Dipartimento federale della difesa,
della protezione della popolazione e dello sport DDPS
Ufficio federale della protezione della popolazione UFPP
Politica della protezione della popolazione

Direttive "POLYCOM nelle gallerie ferroviarie" - Capitolo 4.5.3.1

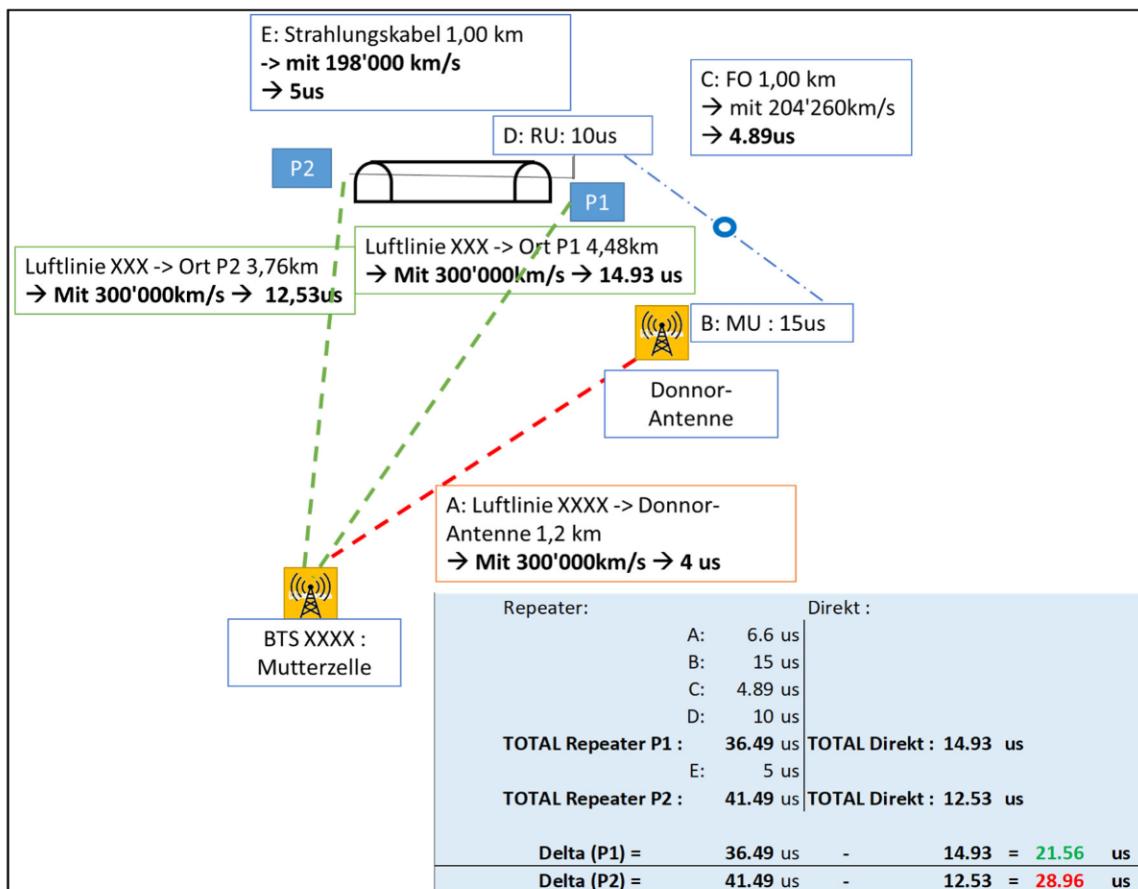
Con dei ripetitori digitali, e nell'esempio del concorso citato, è praticamente impossibile rispettare questo valore limite.

Qui sotto, è riportato un esempio di prova di calcolo, dove la stessa cellula copre entrambi i lati del tunnel. I 25 µs sono rispettati al punto P1, ma non lo sono al punto P2.

- *Il lasso di tempo massimo tra il segnale diretto (proveniente dalla stazione di base) e il segnale ripetuto (tramite l'installazione nella galleria) deve essere inferiore ai **25 µs** in qualsiasi punto in prossimità della struttura (aree vicine, che comprendono anche le aree di montaggio).*
- *Una prova teorica di calcolo del rispetto dei **25 µs** deve essere fornita.*
- *Nel caso in cui la cellula madre sia una cellula Polycom-Simulcast (isofrequenza), i **15 µs** devono essere rispettati. Questi progetti, richiedono un'analisi dettagliata e devono essere discussi con il settore specializzato Mobilcom dell'UFPP.*
